2021年10月22日

キャノンアネルバ株式会社
コンポーネント開発部

P-878CA コンプレッサユニット販売終了のお知らせ

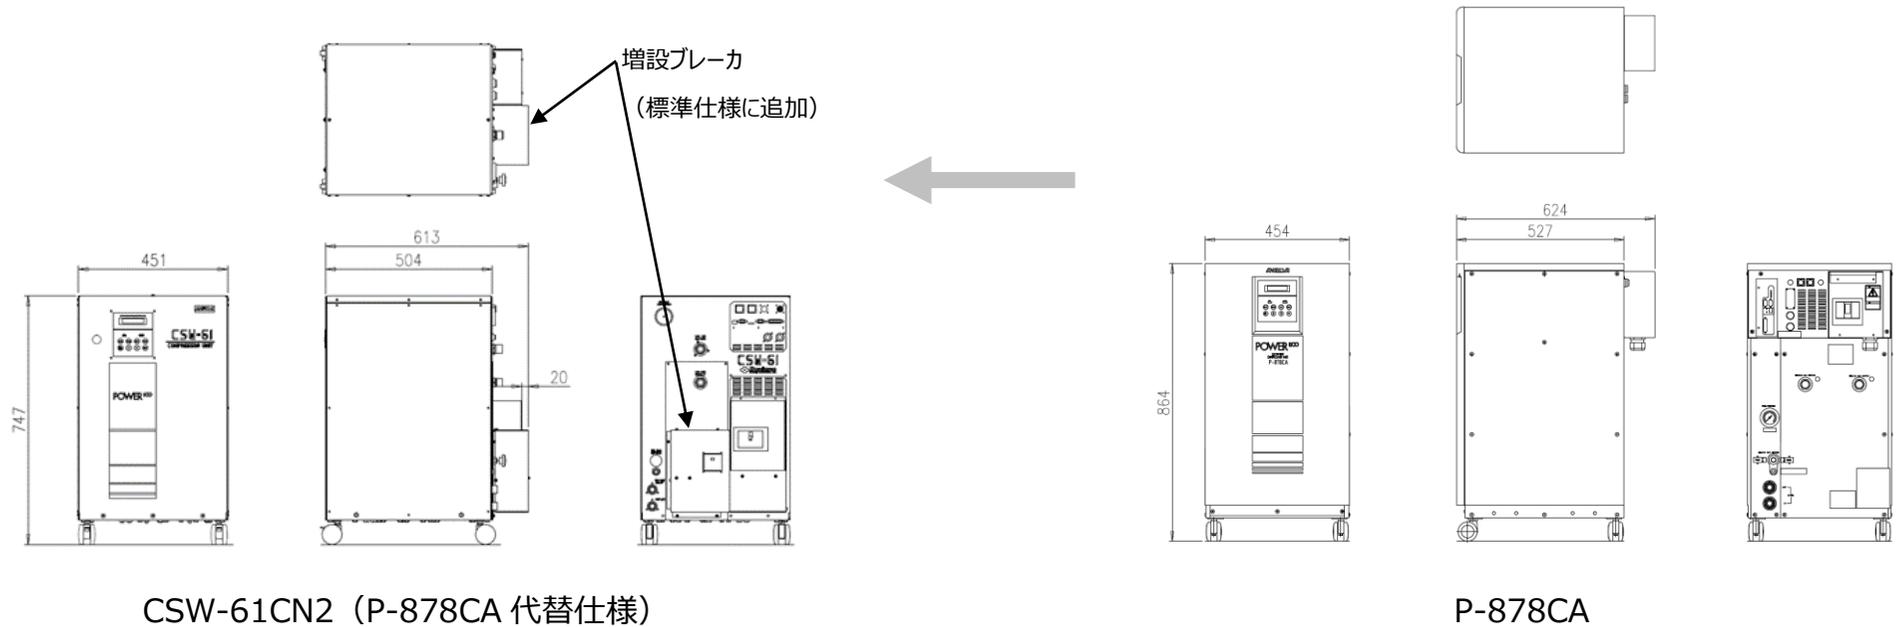
- ※ 既存の P-878CA からの置き換えの場合、背面に 30A ブレーカボックスを増設します。
 ヘリウムガス配管、冷却水、ケーブル類の接続位置が異なります。
 耐震固定している場合、耐震金具の変更が必要ですが、既存の床面アンカーを使用可能です。
